**Forum mondial de l'harmonisation
des Règlements concernant les véhicules****186^e session**

**Proposition d'amendements à la Résolution d'ensemble sur une spécification
commune des catégories de sources lumineuses (R.E.5)****Proposition d'amendement 8 à la Résolution d'ensemble
sur une spécification commune des catégories
de sources lumineuses (R.E.5)****Communication du Groupe de travail de l'éclairage
et de la signalisation lumineuse***

Le texte ci-après, adopté par le Groupe de travail de l'éclairage et de la signalisation lumineuse (GRE) à sa quatre-vingt-cinquième session (ECE/TRANS/WP.29/GRE/85, par. 29), est fondé sur le document ECE/TRANS/WP.29/GRE/2021/24. Il est soumis au Forum mondial de l'harmonisation des Règlements concernant les véhicules (WP.29) et au Comité d'administration de l'Accord de 1958 (AC.1) pour examen à leurs sessions de mars 2022.

Figure 1*

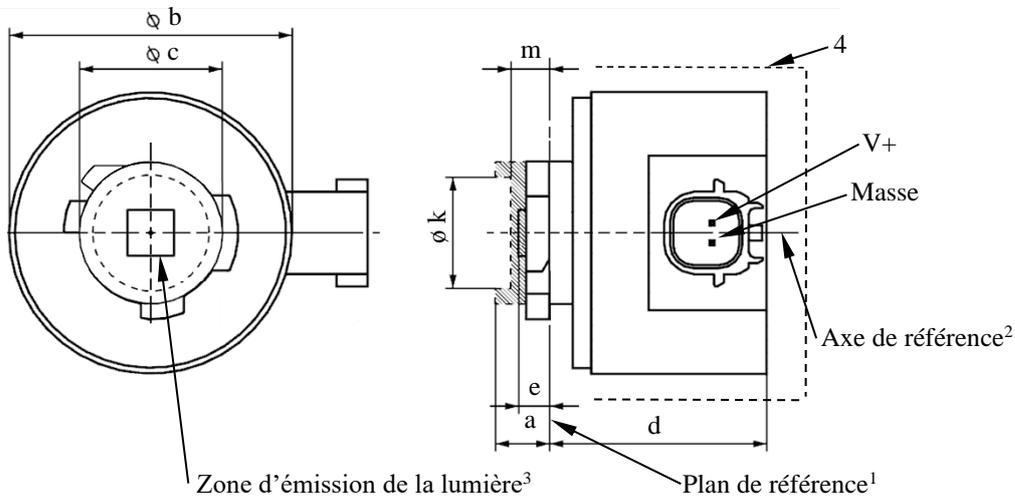
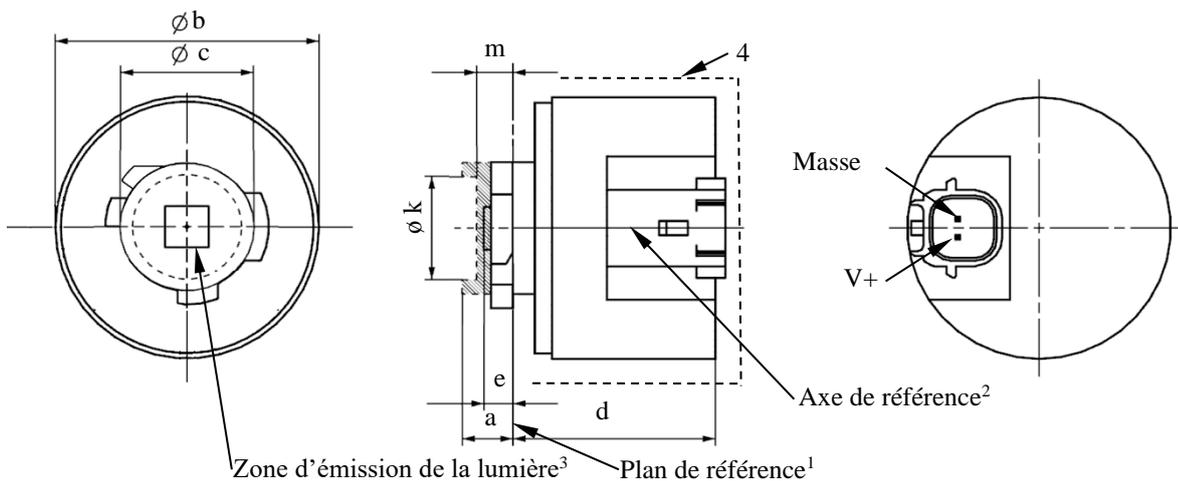
Après la feuille Lx5/6, ajouter les nouvelles feuilles Lx6/1 à 6, comme suit :

Dessin principal

LR6A

LR6B

Pour les notes, voir la feuille Lx6/2.
